OGGETTO: verifica di assoggettabilità a VIA per la realizzazione di un impianto di trattamento rifiuti liquidi non pericolosi con potenzialità di 50 ton/giorno e svolgimento operazioni D8 e D9 - *Risposta alle integrazioni richieste dalla Regione Emilia-Romagna*

SITO: Via Lacobella - Villanova di Denore (FE)

Data emissione documento:
Febbraio 2024

Fig. 6.2 – Corpi idrici e impianti

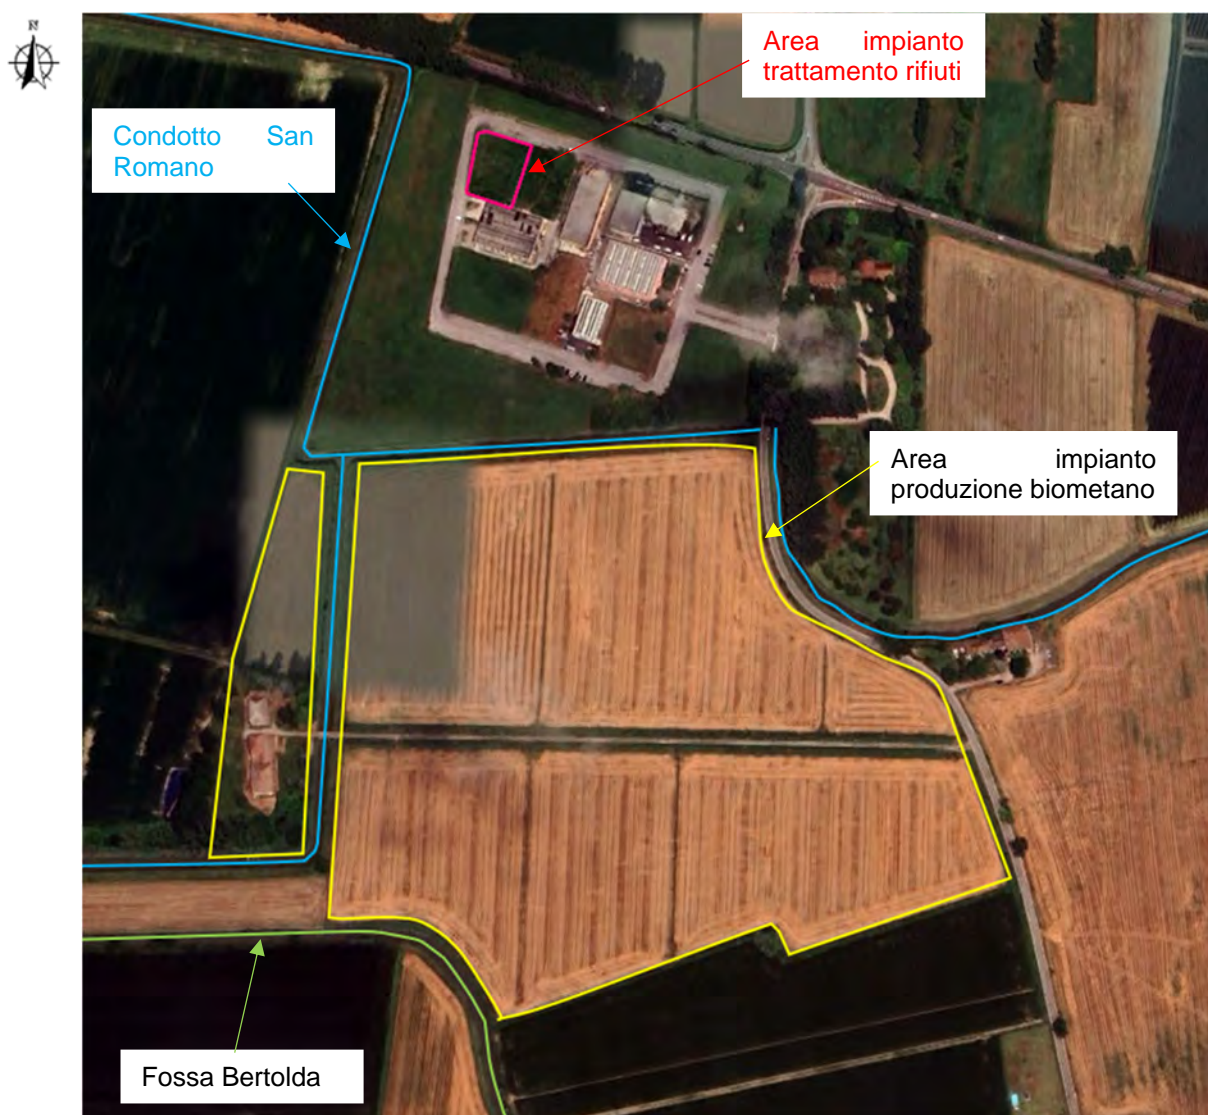
La quarta richiesta di integrazioni formulata dalla Regione Emilia-Romagna è relativa alla specificazione degli eventuali impatti cumulativi con impianti analoghi in un contorno significativo.

L'impianto di produzione del biometano avrà diverse linee di raccolta e gestione delle acque; le acque reflue domestiche e le acque dei pluviali sull'area verde saranno scaricate nella Fossa Bertolda. Si precisa che lungo i confini ovest e nord dello stabilimento si trova il Condotto San Romano, di competenza del Consorzio di Bonifica Pianure di Ferrara. Questo canale arginato raccoglie le acque di scolo da nord e le recapita nella Fossa Masi. Nell'angolo sud-ovest dello stabilimento si trova la Fossa Bertolda, con livelli idrici inferiori a quelli del Condotto San Romano, che scola acque provenienti da ovest, sottopassando la Fossa Masi.

Si può quindi concludere che il recapito delle acque provenienti dai due impianti nei corpi idrici superficiali non provocherà effetti cumulativi in quanto tali recettori non sono in comunicazione.

Fig. 7.1 – Linee gestione acque (stralcio Tav. 5 rev. 1)

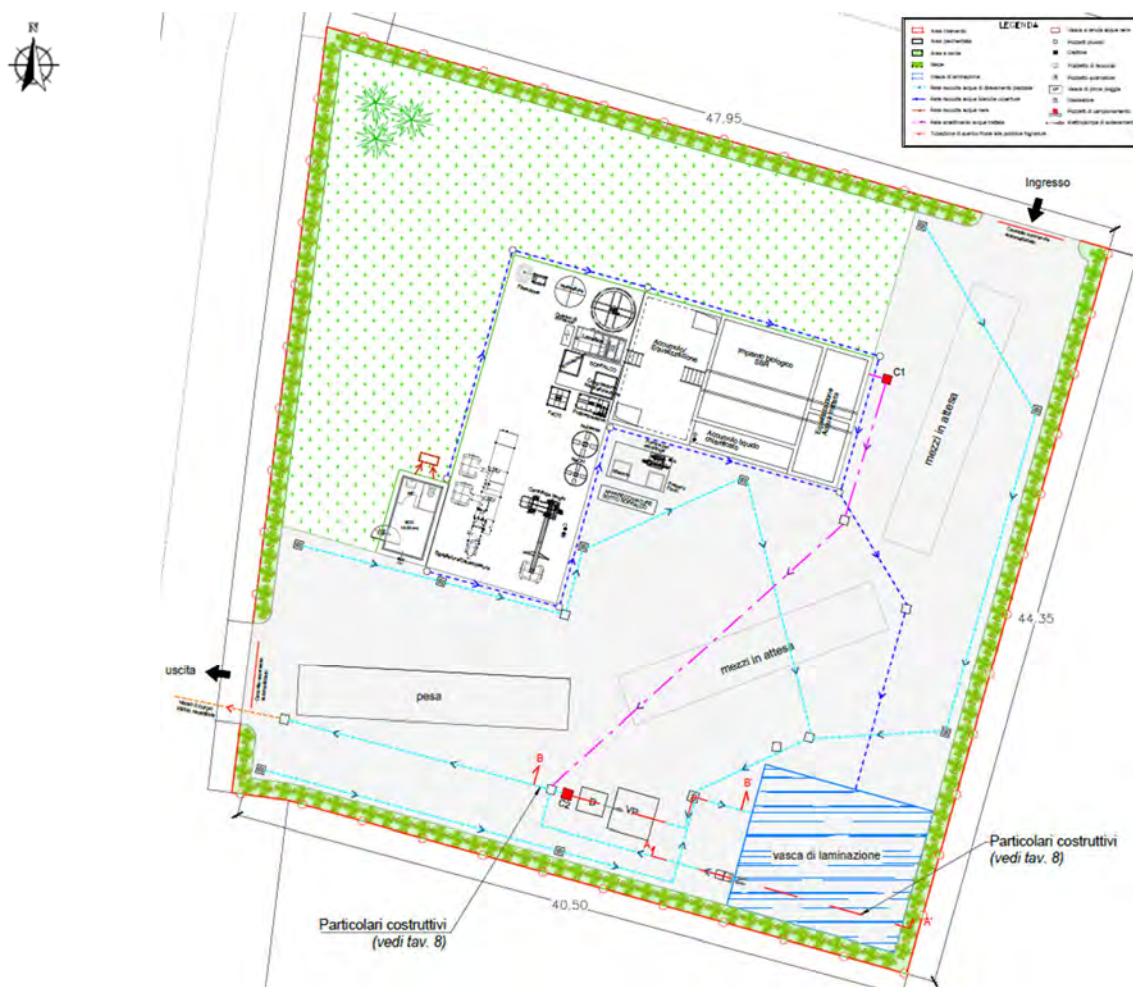
La quinta richiesta di integrazioni formulata dalla Regione Emilia-Romagna è relativa alla specificazione in dettaglio della rete di raccolta e smaltimento delle acque reflue e meteoriche, con particolare riferimento a quanto previsto per lo scarico in corpo idrico superficiale rispetto alla pubblica fognatura; presentare inoltre una planimetria dedicata più dettagliata rispetto alla tavola n. 05 “Planimetria gestione idraulica” allegata all’elaborato “Progetto preliminare – relazione tecnica”.

Al fine di gestire correttamente le acque reflue e meteoriche presenti all’interno dell’impianto, verranno predisposte le seguenti linee:

- Rete raccolta acque di dilavamento piazzale impermeabilizzato;
- Rete di raccolta acque bianche provenienti dalle coperture;
- Rete di smaltimento acque trattate;
- Rete raccolta acque nere.

Fig. 8.9 – Individuazione emissioni in atmosfera (stralcio Tav. 6)

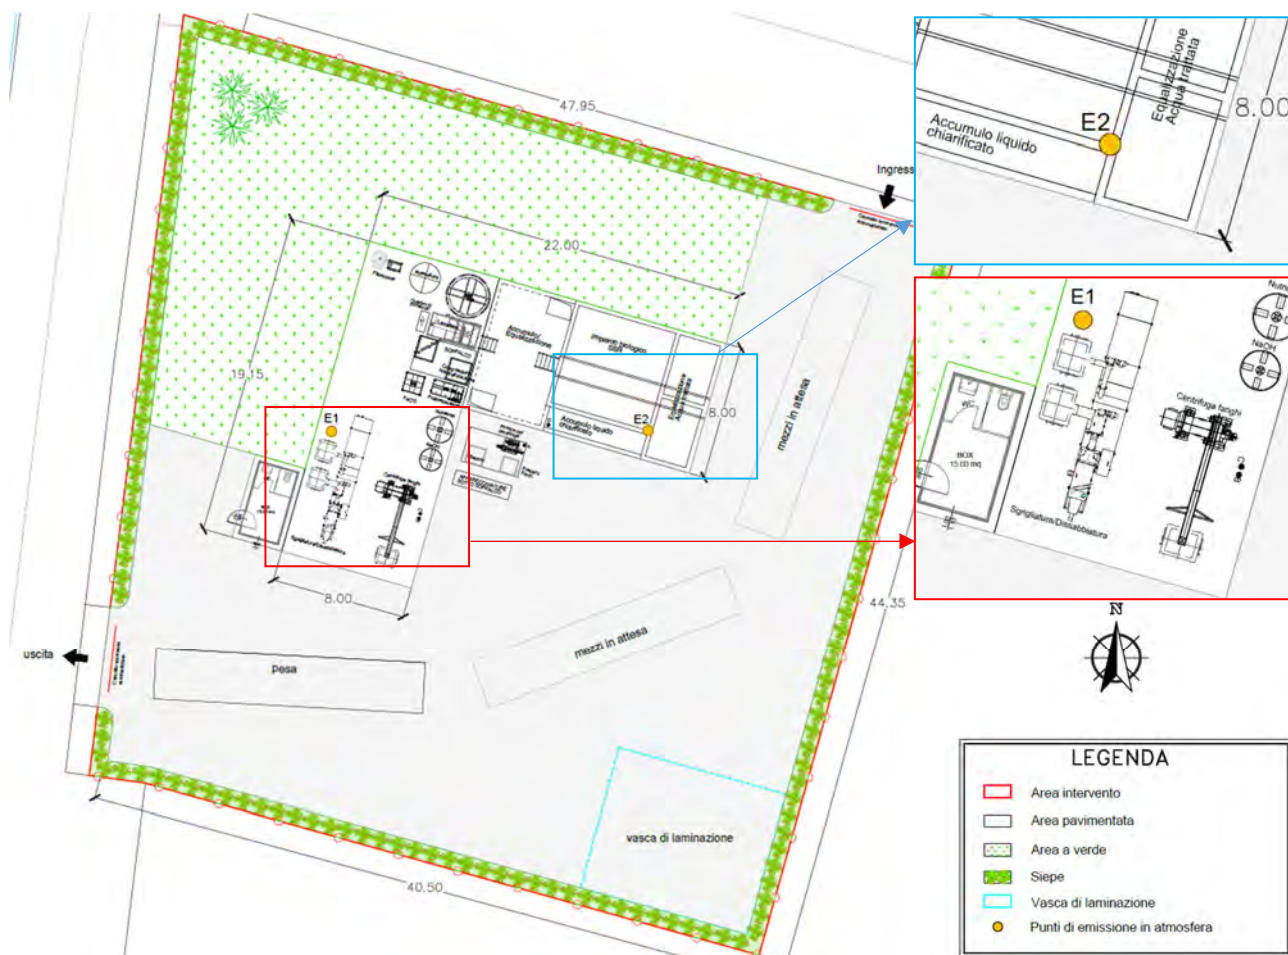
6. Effettuare una valutazione specifica relativamente agli impatti odorigeni, anche in funzione dei recettori potenzialmente esposti (in questa fase, procedura semplificata di cui al Decreto Direttoriale n. 309 del 28/06/2023);

Lo scrubber sarà dotato di idonea strumentazione di misura dei parametri di processo (es. pH, potenziale redox ecc) e di un sistema di dosaggio automatico dei reagenti nelle soluzioni di lavaggio.

Si ritiene pertanto che il confinamento delle fonti odorigene e i sistemi di trattamento degli effluenti risulteranno adeguati a non impattare in maniera significativa sulla zona interessata dalle possibili ricadute e garantiranno un corretto controllo delle potenziali emissioni odorigene.
